Předmětem posuzování vlivů na životní prostředí podle zákona č. 100/2001 Sb., v platném znění (dále jen „zákon EIA“) je záměr „Pokračování těžby v lomu Mrač“ Č.J. 161777/2025/KUSK, kód záměru STC2730.

Podatel tímto podle § 8 odst. 3 zákona EIA v zákonem stanovené lhůtě 30 dnů, počítané ode dne zveřejnění informace o dokumentaci na úřední desce krajského úřadu, tj. do 9. 1. 2026, podává ke zveřejněné dokumentaci následující vyjádření.

.str. 27 hlukové studie

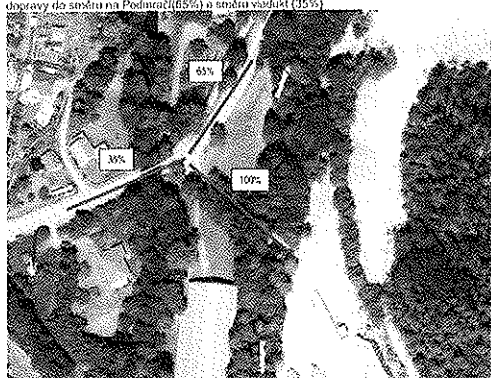
V hlukové studii nebyly jednoznačně specifikovány parametry protihlukových opatření - délka, výška, činitel pohltivosti α . Z uvedeného není jednoznačné a

přezkoumatelné s jakými parametry byla zpracována hluková studie a na základě jakých údajů bylo provedeno hlukové posouzení. Požadujeme navrhnout protihlukové stěny oboustranně pohltivé pro minimalizaci odrazů. Požadujeme v hlukové studii uvést hodnotu implicitního útlumu povrchu terénu G.

OBR.3a Vizualizace stavu – doprava Varianta I – stávající výjezd z areálu lomu + rozložení dopravy do směru na Podivná (65%) a směru vlněná (35%)

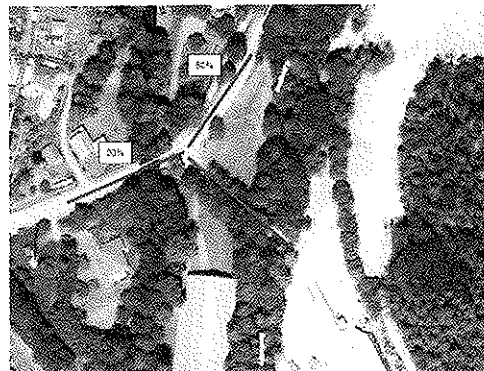
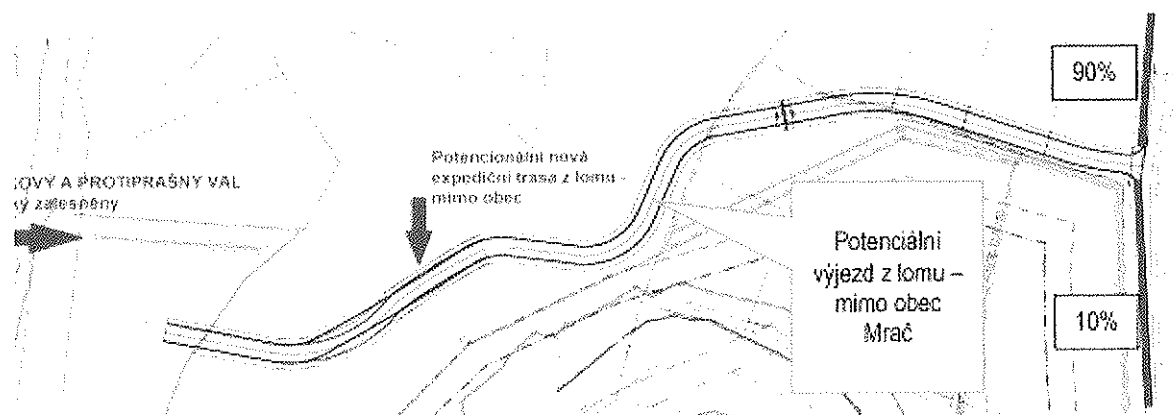
Oproti dokumentaci EIA předložené v roce 2024 došlo ke změnám v rozložení dopravy.

Požadujeme vysvětlení navýšení intenzity dopravy přes Mrač o 15%.

OBR.4 Vizualizace budoucího stavu – doprava Varianta II + rozložení dopravy

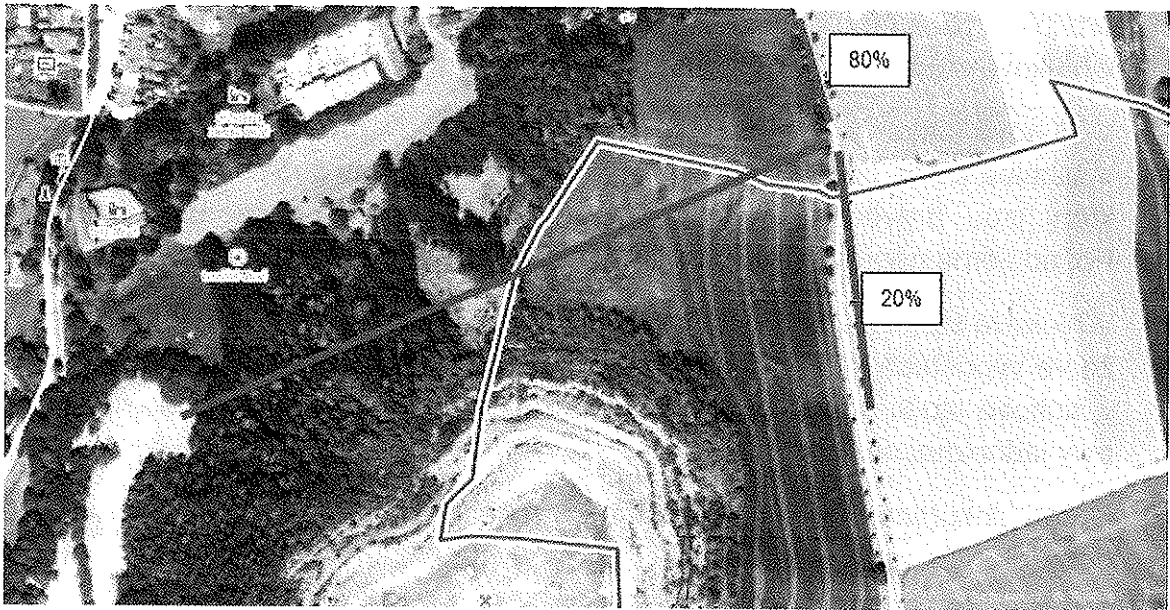
Požadujeme vysvětlení navýšení intenzity dopravy směrem na Žižňanky o 10%.

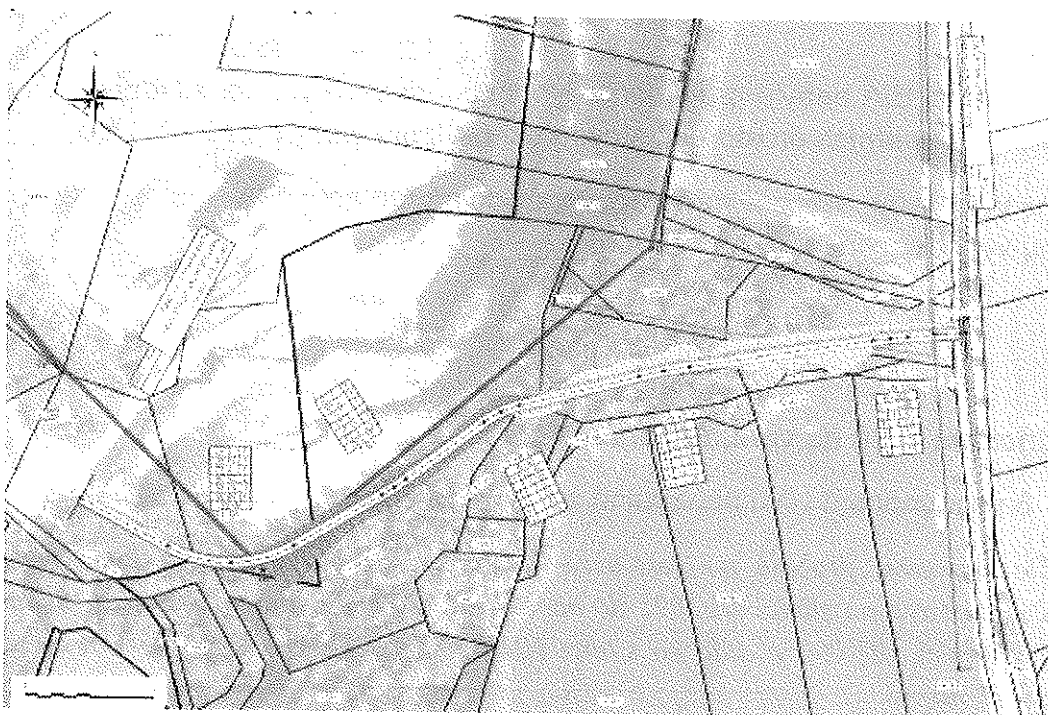
Na str. 3 vyhodnocení vlivů na veřejné zdraví je uvedeno následující:

Expedice kameniva probíhá po veřejných komunikacích. Po výjezdu z lomu směřuje expediční doprava po silnici III/1091 do obce Mrač (20 %) k silnici I/3 a přes Podmračí (80 %) k silnici III/1092 a dále po silnici III/1092 směr Čerčany (64 %) a směrem na Žižánky (16 %).

Toto tvrzení neodpovídá žádným údajům uvedeným v hlukové a rozptylové studii.
